改善箇所説明図②

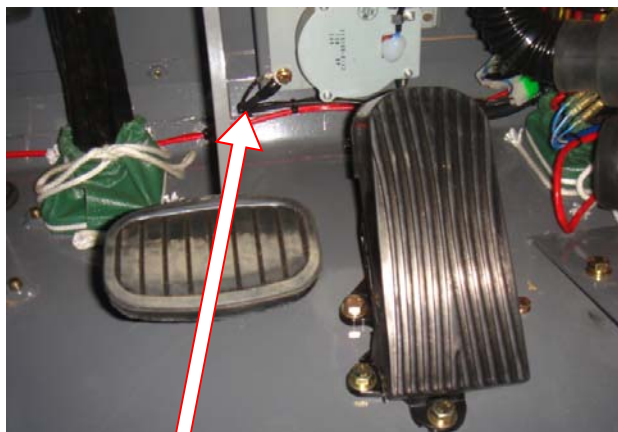
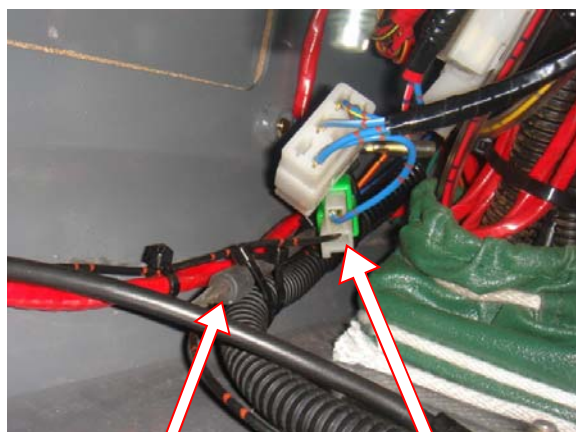
基準不適合箇所

アクセルペダルの作動角検知回路の保護対策が不十分なため、ワイパーモータ始動時のサージ電圧により、作動角検知回路に過電圧がかかることがある。そのため、作動角検知回路のトランジスタが短絡し、走行不能になるおそれがある。

改善の内容

全車両、ワイパーモータ部にフライホイールダイオードとアース線を追加する。また、アクセルペダルの作動角検知回路トランジスタにツェナーダイオードと制限抵抗を追加する。

ワイパモータにアース線を追加

ツェナーダイオードと制限抵抗を追加

ワイパモータにフライホイールダイオードを追加
